1201 F/1201 FP

The new model 1201 F offers important improvements in comparison to the previous model (1200 F).

Fig. 1

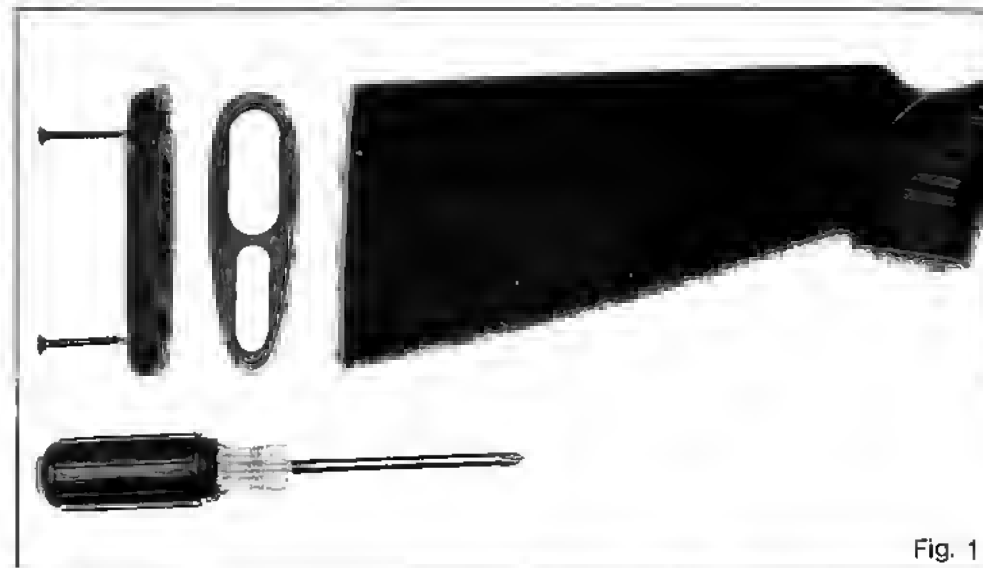
- Disponibilité de canons de 67, 71 ou 76 cm.
- Bande ventilée à pontets.
- Mobilchokes* interchangeables sur demande.
- Possibilité d'augmenter la longueur de la crosse avec des entretoises modulaires (Fig. 1/A) crosse-plaque de couche.
- Possibilité de changer la pente de la crosse par truchement d'un jeu d'entretoises de trois mesures (Fig. 2/B).

- Disponibilità di canne in lunghezza di 67, 71, 76 cm.
- Bindella ventilata a ponticelli.
- Mobilchoke* intercambiabili a richiesta.
- Possibilità di aumentare la lunghezza del calcio mediante inserti modulari (Fig. 1/A) tra calcio e calciolo in gomma.
- Possibilità di variazione della piega del calcio a mezzo di set piastrelle - spessori di 3 misure (Fig. 2/B).
